H-IIロケット5号機による通信放送技術衛星(COMETS)の打上げ結果の評価について(宇宙開発委員会技術評価部会報告書概要)

平成11年5月19日
宇宙開発委員会
技術評価部会事務局

図-3 四酸化二窒素（NTO）タンク

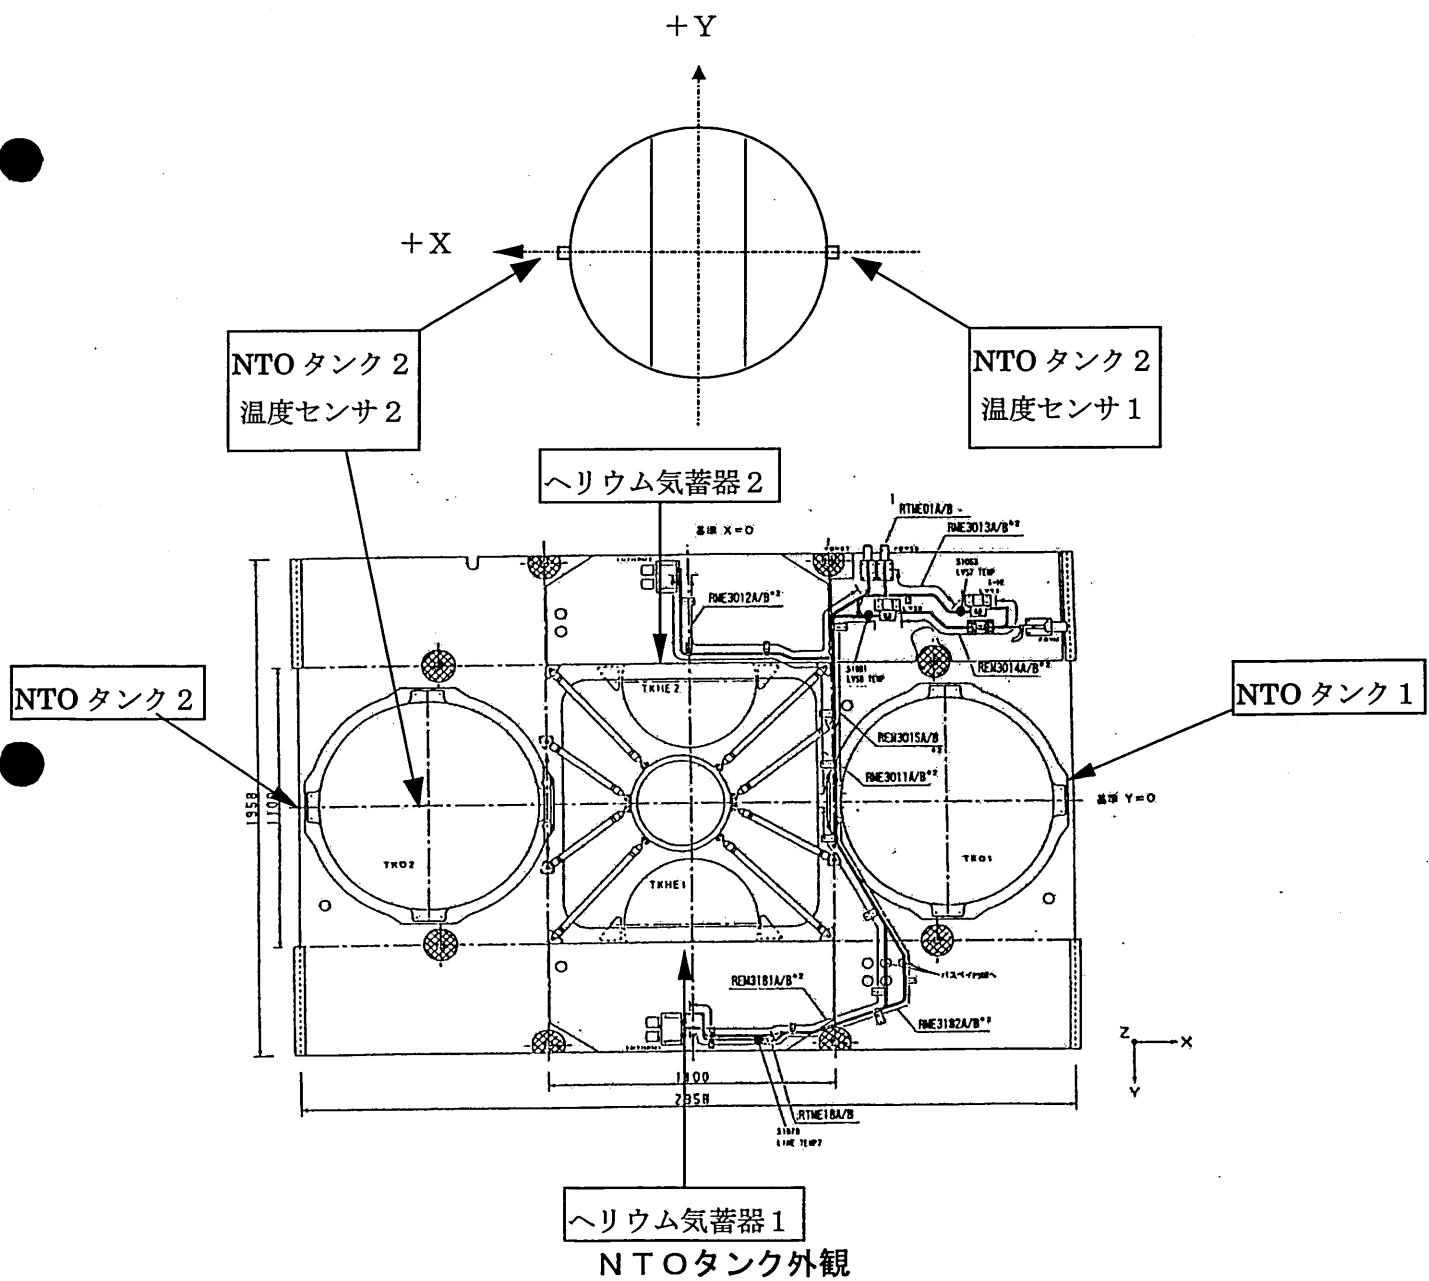
第1回軌道変更運用開始時に、NTOタンク上流の高圧パイロ弁を火工品点火により開とした直後、NTOタンク2温度センサ2(ガス側)の表示が+17°Cから-22°Cに変化。

パイロ弁の開に伴いNTOタンクが加圧膨張し、タンク上に取り付けた温度センサー又はハーネスに衝撃が加わり断線。

- ・X線検査等による、内部リード細線の潜在的な断線の抽出
- ・配線において、充分なストレスリリーフを設けて実装

図-4 衛星間通信パイロット受信機（PILRX）の構成

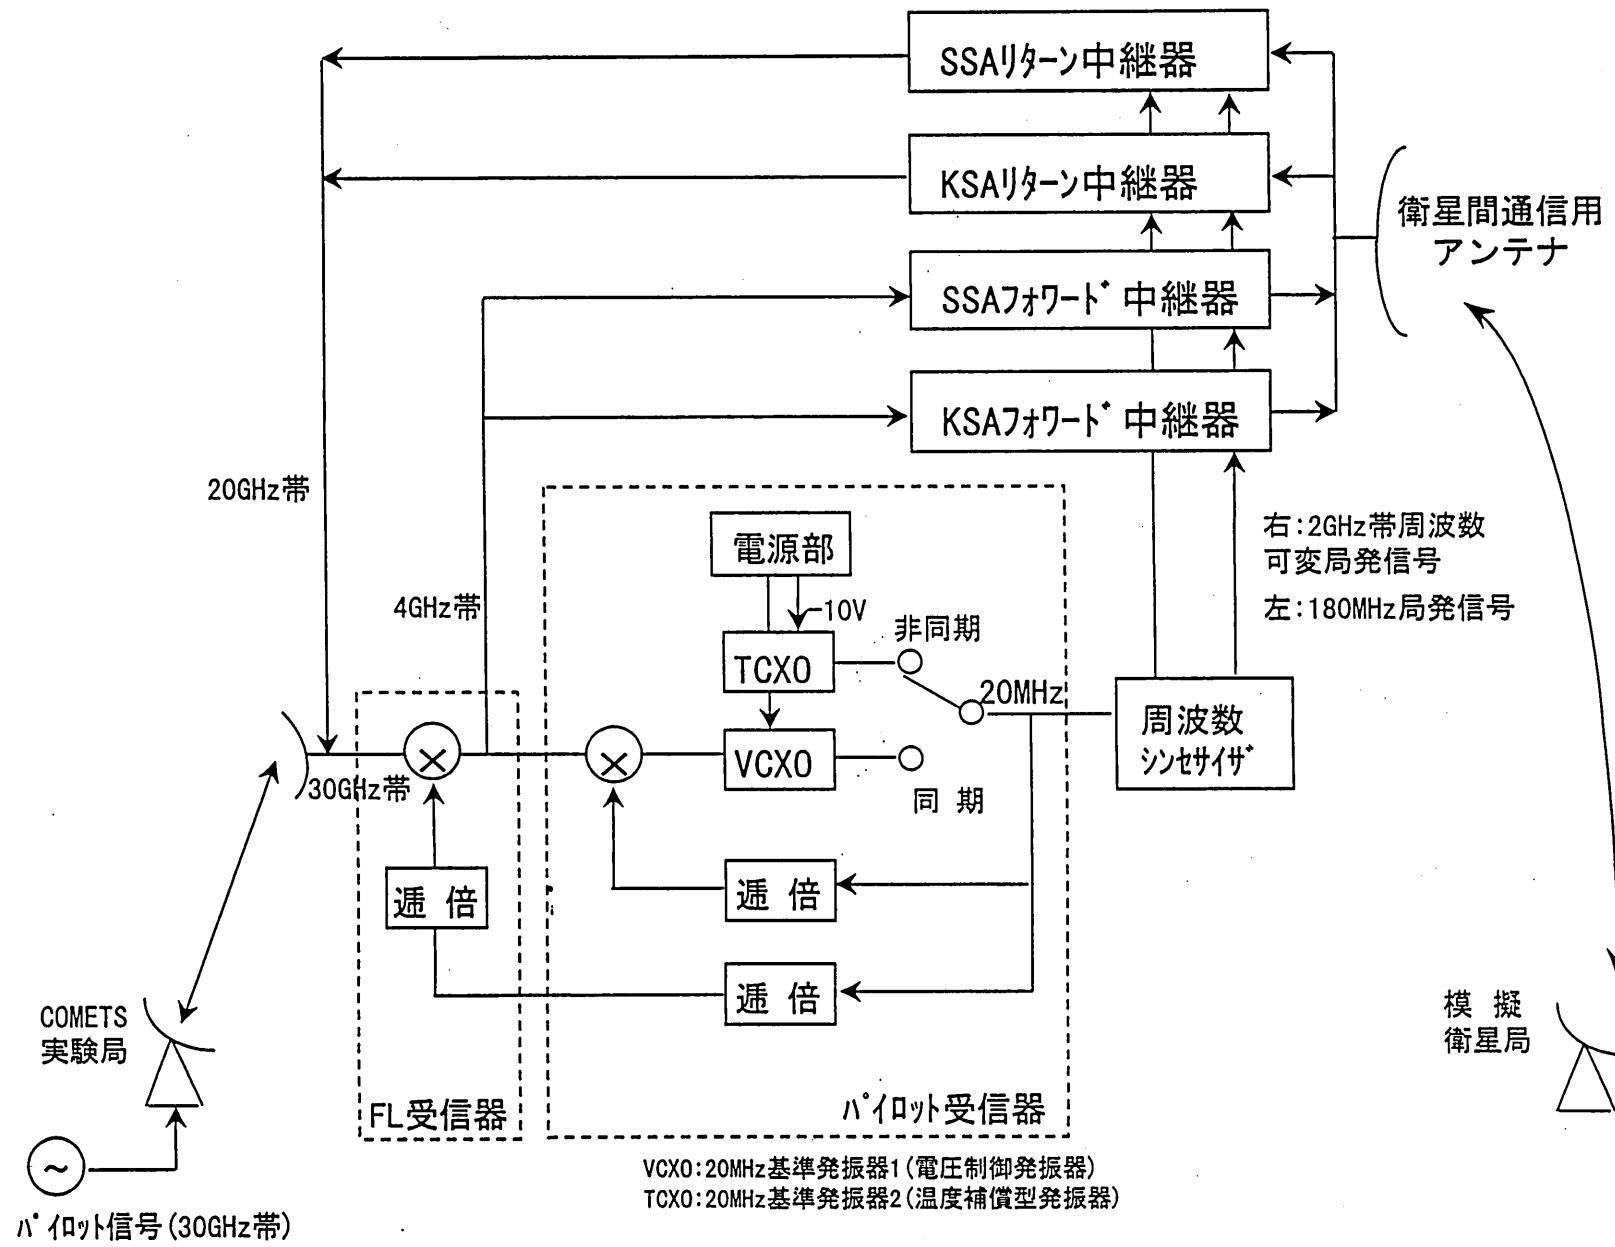
定常段階運用時に、PILRXのA系ループエラーテレメトリが、約+3MHzの一定値を示し、各中継器の出力信号も周波数が一定とならない掃引状態となつた。

安定化電源ICの故障により、-10V電源電圧が低下し、20MHz基準信号に異常が発生。

今後、衛星に搭載する安定化電源ICの品質管理、部品の検査の徹底。

図-5A チャンネル当たりレート積分ジャイロ構成図

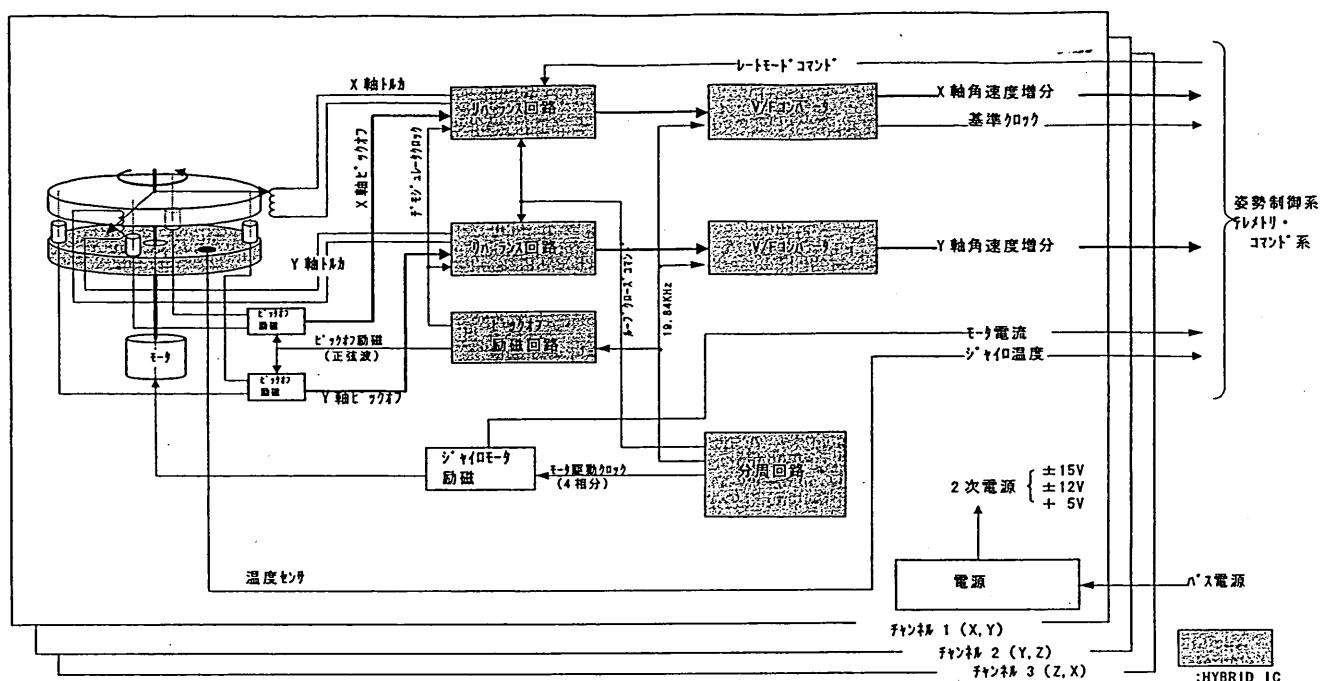
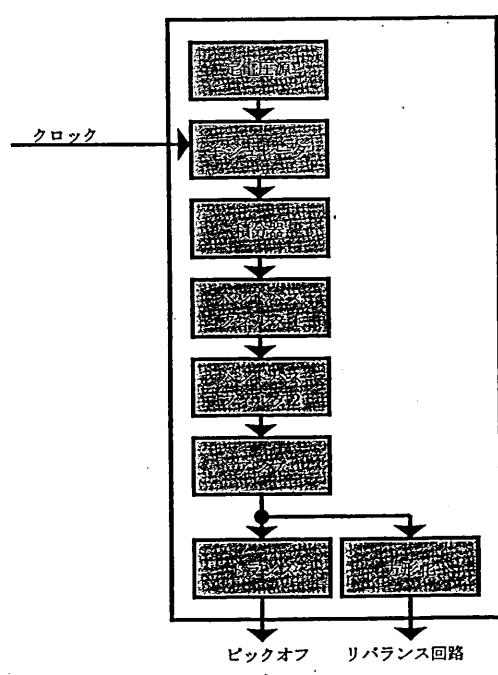
- ・3チャンネルのうち2チャンネルに出力が一定値となる異常が発生したが、

- ・内部の積分回路が放射線に起因するノイズを受けて発振状態となり、その出力が後段のバンドパスフィルターにより遮断されたため、出力値として一定となったものと推定。

電源をON/OFFすることにより復帰。

図-6 フォトカプラの構成

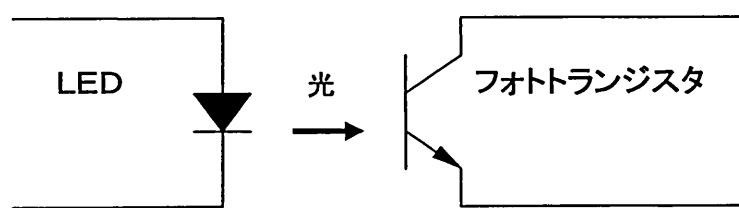
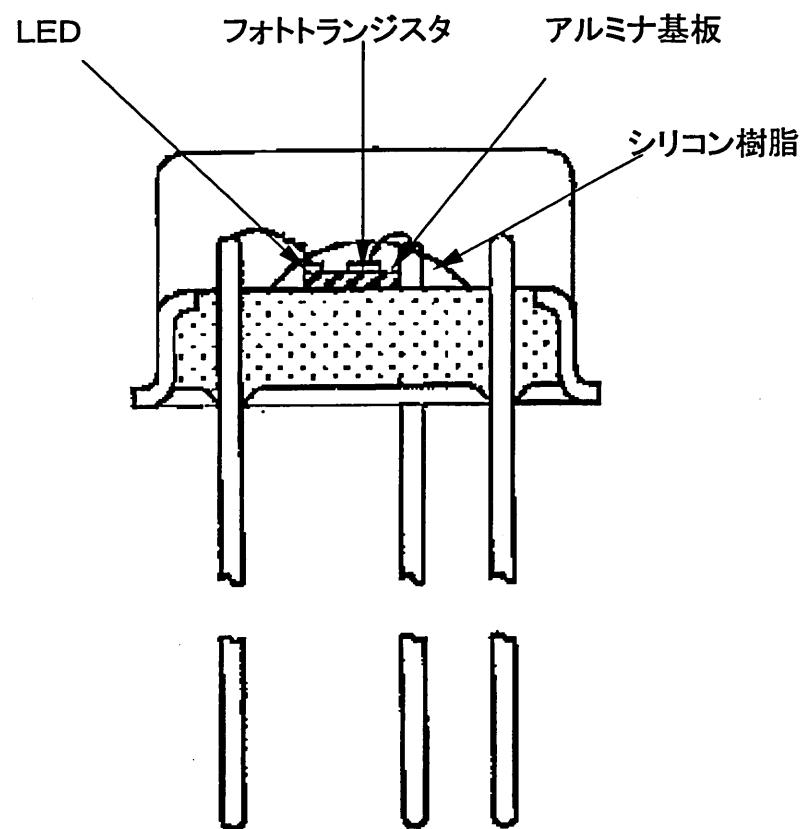
- ・初期機能確認中、テレメトリ・コマンド入出力回路ON/OFFに係るフォトカプラに動作異常が発生。冗長系に切り替えることなどにより試験等を実施。
- ・投入された低軌道上で、設計値より著しく大量のプロトンを被爆し、フォトカプラの発光/受光素子が劣化し電流伝達比が低下したため、入出力回路に異常が発生したものと推定。

図-7A 1Nスラスタの構成

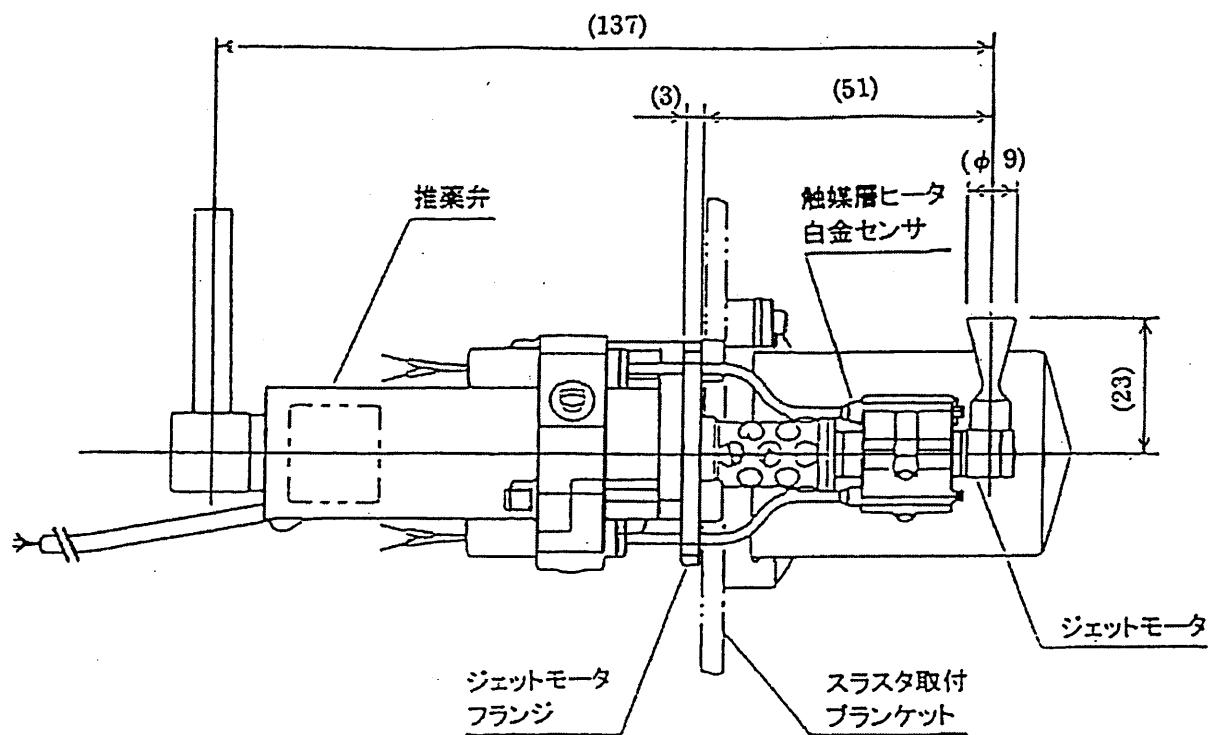
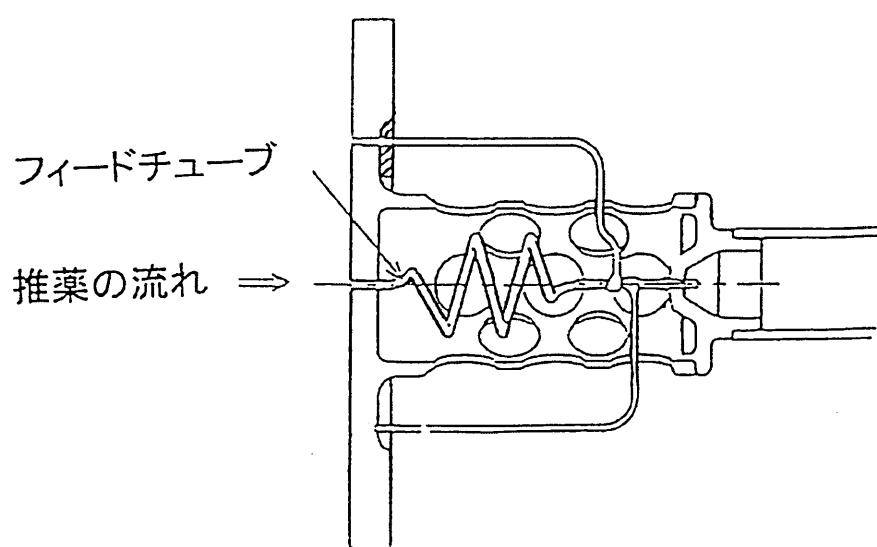
- ・第2回軌道変更後、1N 4Aスラスタ噴射パルス数が著しく増大したため、A系からB系に切り替えたところ、正常に復帰。
- ・低軌道に投入されたため、太陽捕捉モードによる姿勢制御を長時間続け、4Aスラスタの累積噴射回数が増大。結果、フィードチューブの温度が上昇し、その内で推薬が分解して、推力低下を生じた(サーマルチョーク現象を誘発した)ため、姿勢制御に要する噴射回数が急激に増大したものと推定。

図-8 COMET S推薦弁改修内容

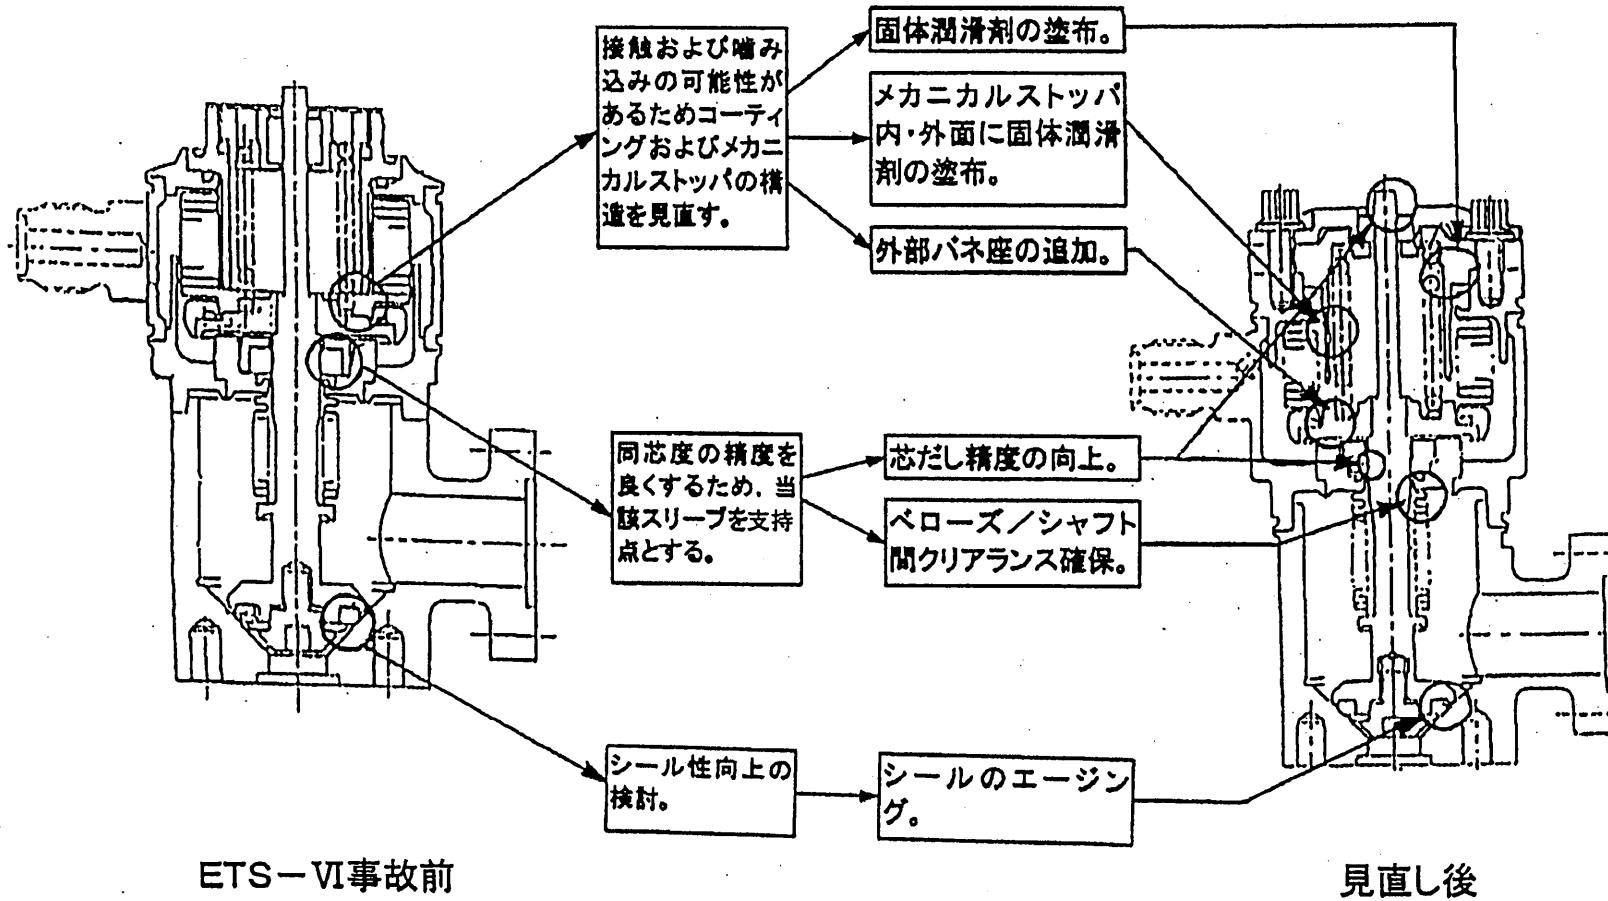
国際的にも技術的水準の高い1700N級の2液式推進系について、平成6年8月のETS-VIIにおける事故への対策を実現するとともに、調圧ブローダウン方式の採用、姿勢制御系との統合等により性能・搭載性の向上、軌道上デブリ発生の抑制を図って、宇宙実証に成功。技術的に着実な前進。

図-9 COMETS太陽電池パドル改修内容

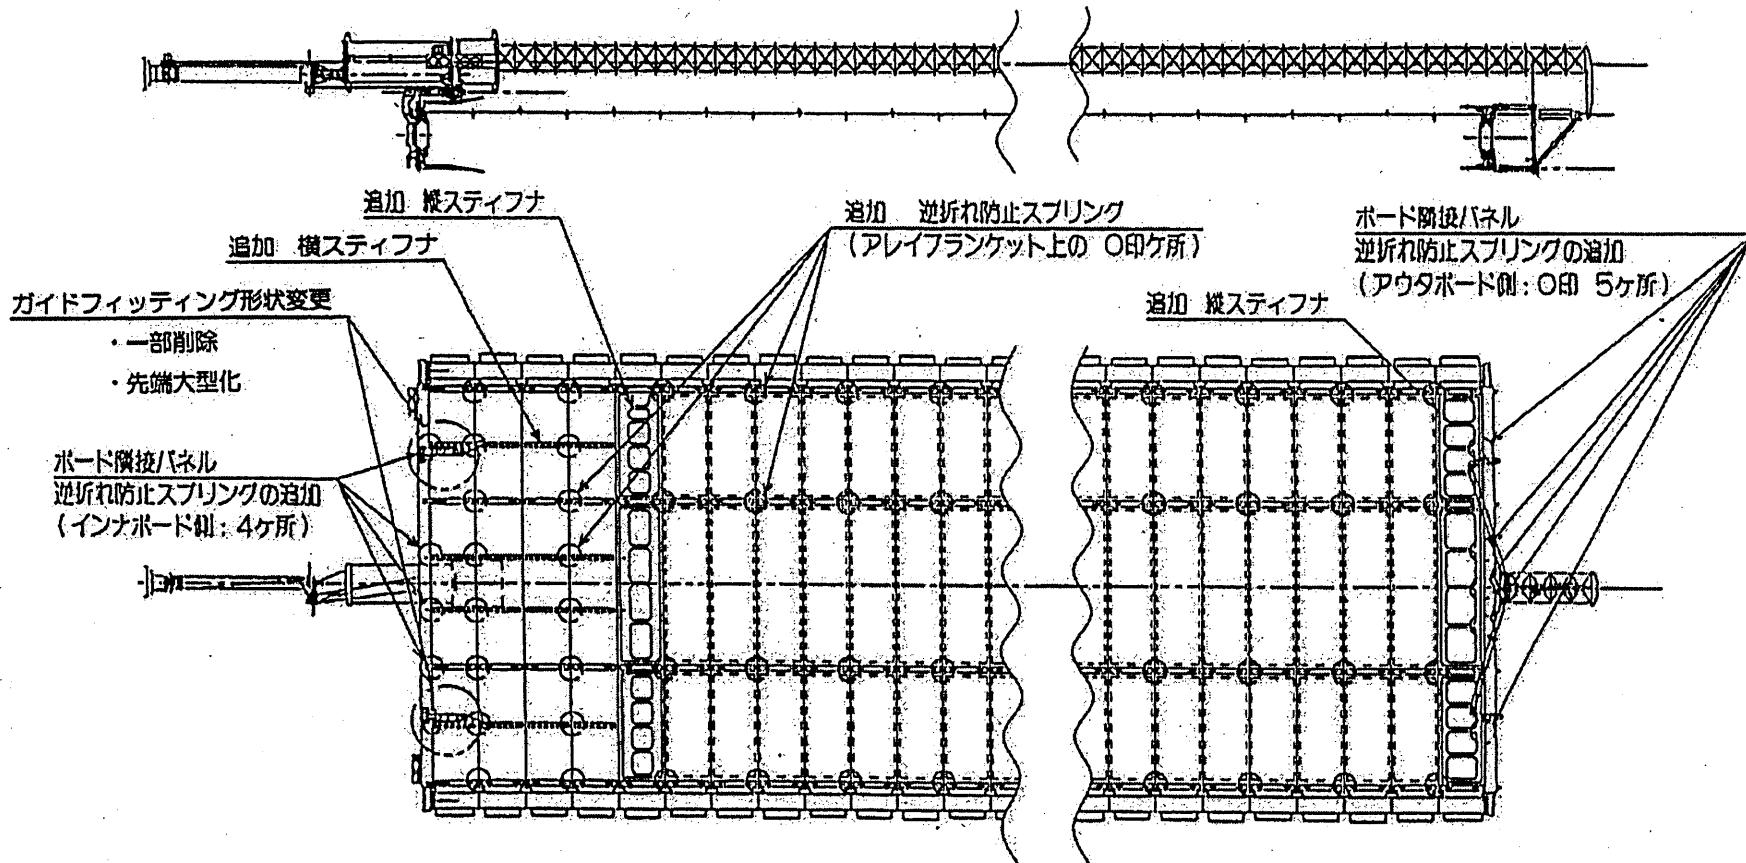
国際的にも実績の少ない再収納機能のあるフレキシブル太陽電池パドルについて、過去のSFUの収納異常への対策を適切に実施し、軌道上で7回の展開収納を行い、展開収納に係る技術的な安定性が宇宙実証。打上げ前計画以上の技術的成果。
